Deckblatt vom 10.09.2009

Unterlage: 7.2
Blatt Nr.: 17
Reg. Nr.:
Datum:
Zeichen:

B 3 OU Celle (Mittelteil)

Lageplan
Lärmschutz
Maßstab 1:1000

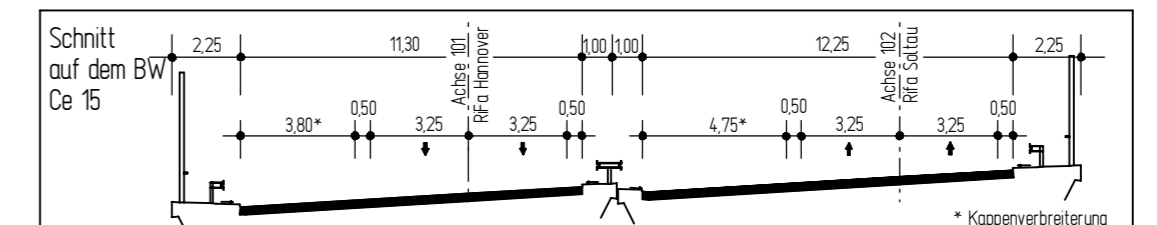
Nr.	Art der Änderung	Datum	Aufgestellt
5.	Vorlandsgräben erfüllt östlich Wirtschaftsweg Achse 230	10.09.2009	Winkelmann
4.	Radweg auf vord. Weisstraße auf 4,00 m statt 3,50 m, Radweg bleibt bis südlich Achse 230 erhalten	10.09.2009	Winkelmann
3.	BW Ce 15.1: Brücke über die Flurmulde geändert in überschnittenen Durchlass	10.09.2009	Winkelmann
2.	Wirtschaftsweg Achse 280, Kronenbreite geändert von 4,50 m auf 6,00 m, Asphaltbefestigung	10.09.2009	Winkelmann
1.	Wirtschaftsweg Achse 230, Lage geändert, Kronenbreite geändert von 4,50 m auf 5,50 m	10.09.2009	Winkelmann
